廃炉発官 30 第 161 号  
平成 30 年 8 月 30 日

福島第一原子力発電所 特定原子力施設に係る実施計画 変更認可申請書

- 「福島第一原子力発電所 特定原子力施設に係る実施計画」  
2号機原子炉建屋滞留水移送装置の設置位置変更に伴い、下記の通り変更を行う。

(a) 移送装置全体系統図  
 図一 2 滞留水移送装置の系統構成図 (1 / 3)

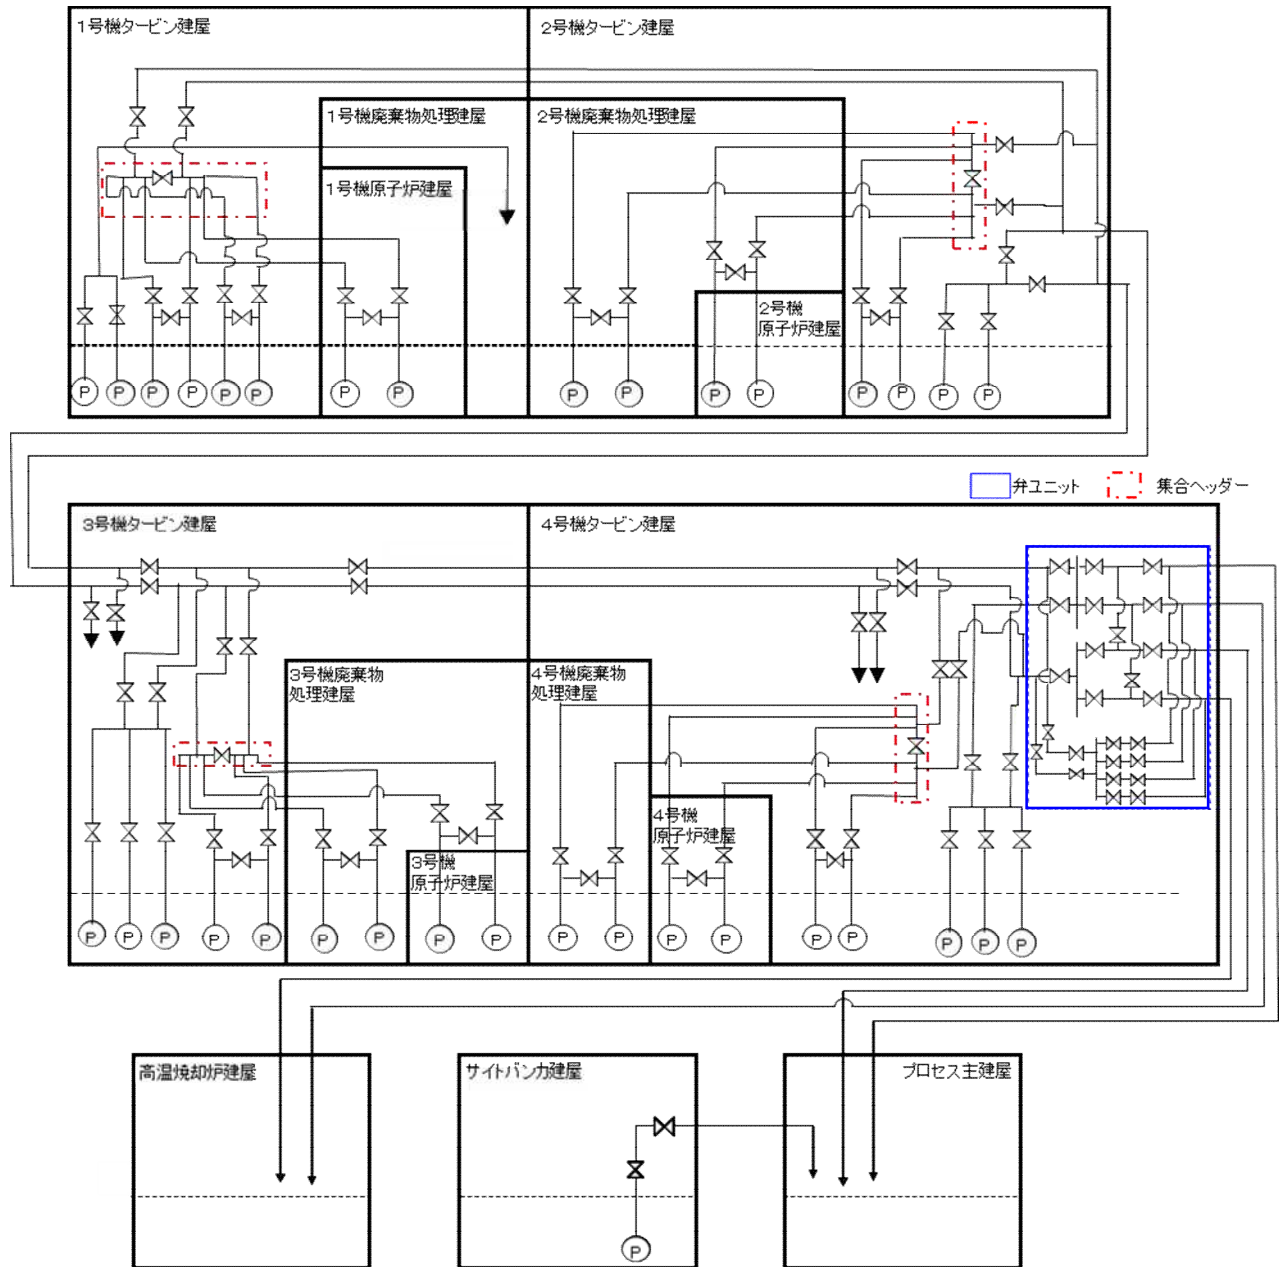
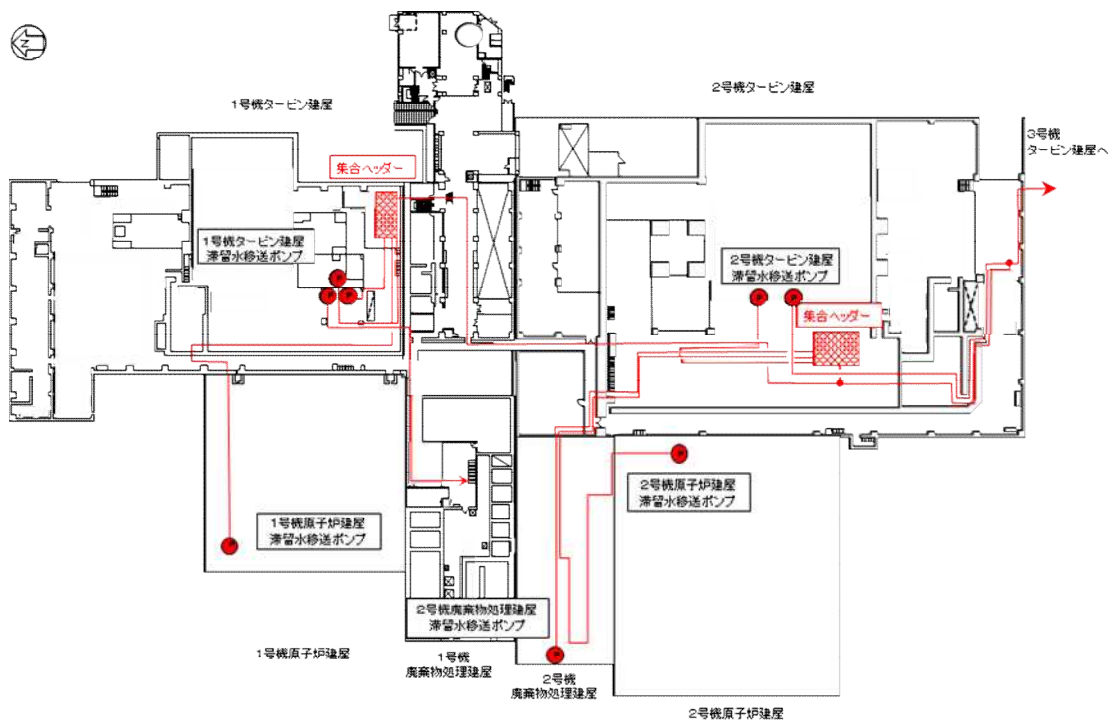
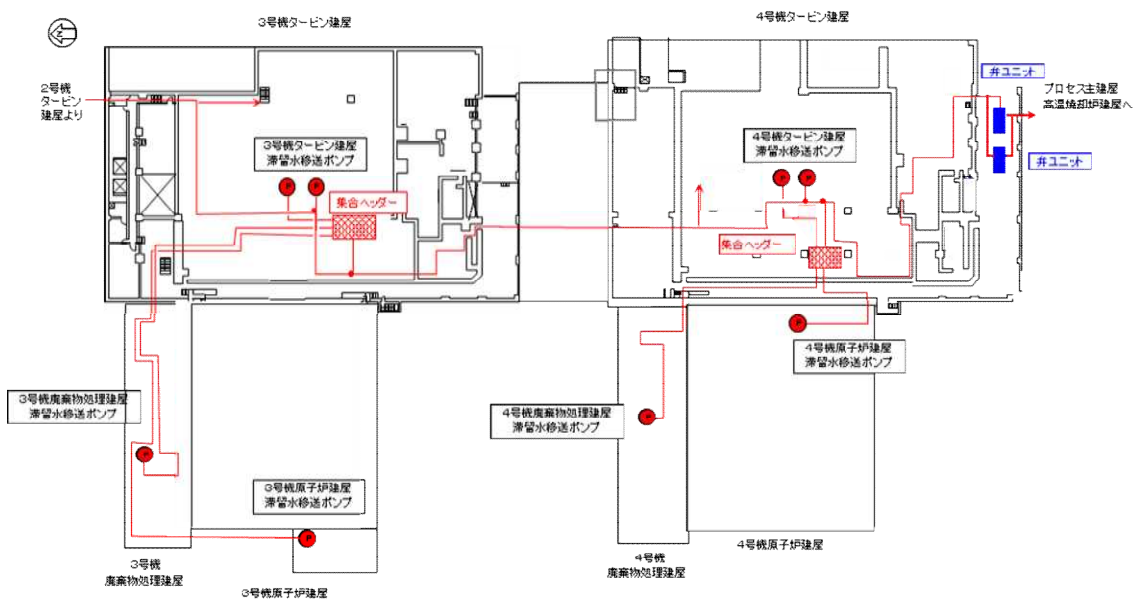
- ・2号機原子炉建屋滞留水移送装置の設置位置変更に伴う系統構成図の変更

図-1 配管概略図 (4 / 4)

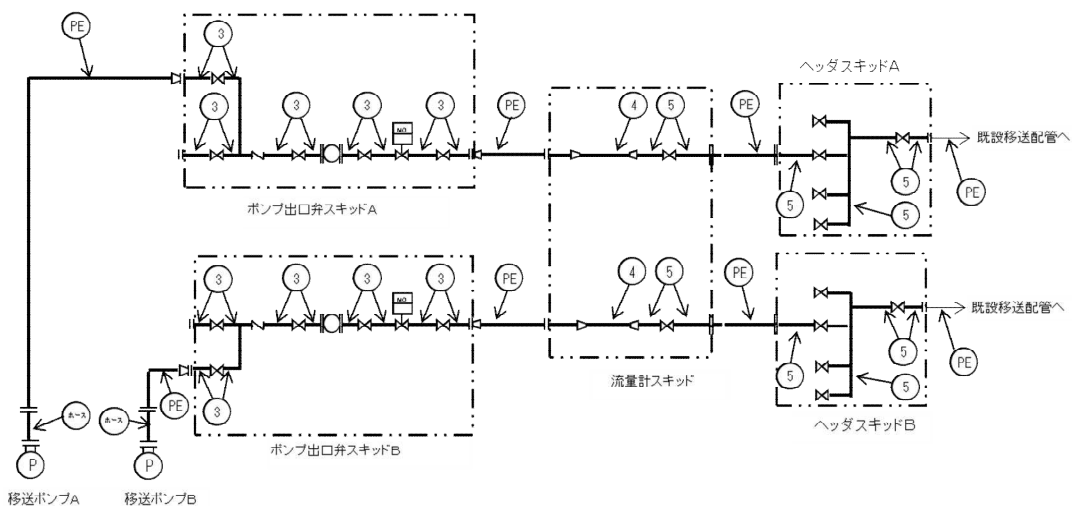
- ・2号機原子炉建屋滞留水移送装置の設置位置変更に伴う配管概略図の変更及び記載の適正化

図4 2号機水位計設置位置図

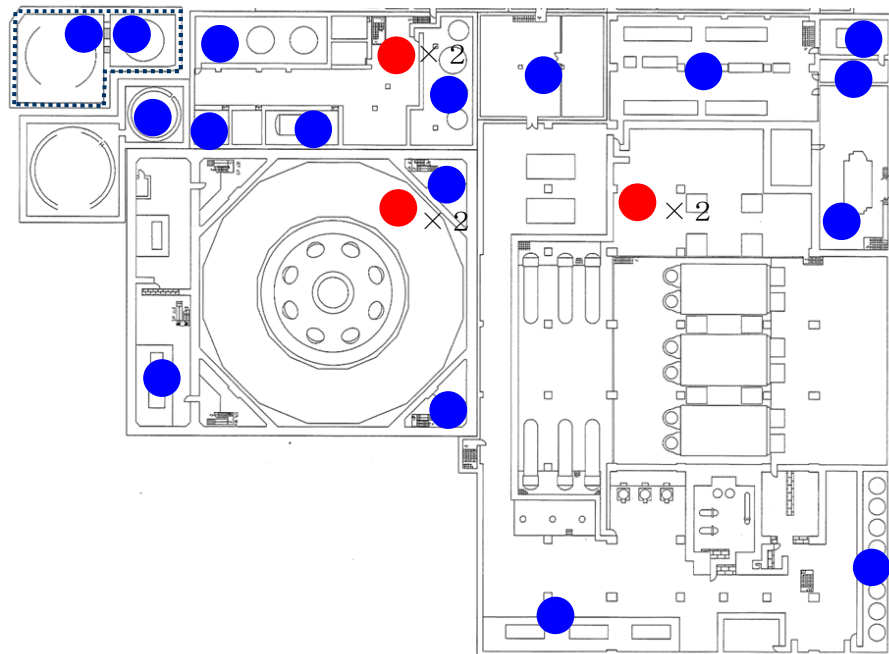
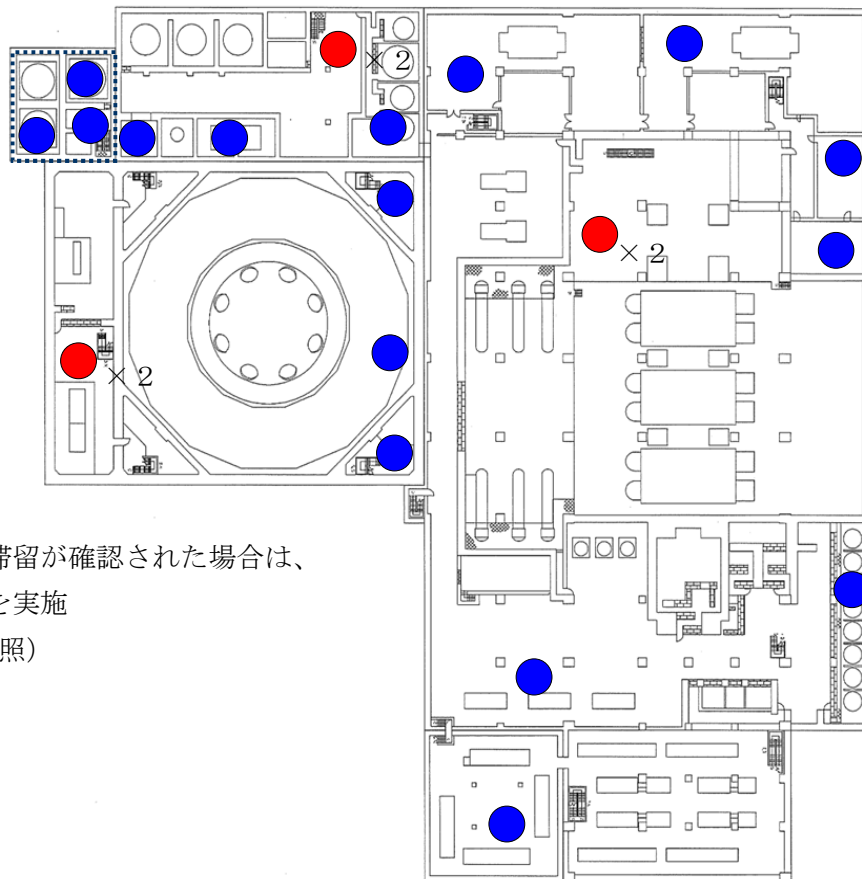
- ・2号機原子炉建屋滞留水移送装置の設置位置変更に伴う水位計設置位置図の変更
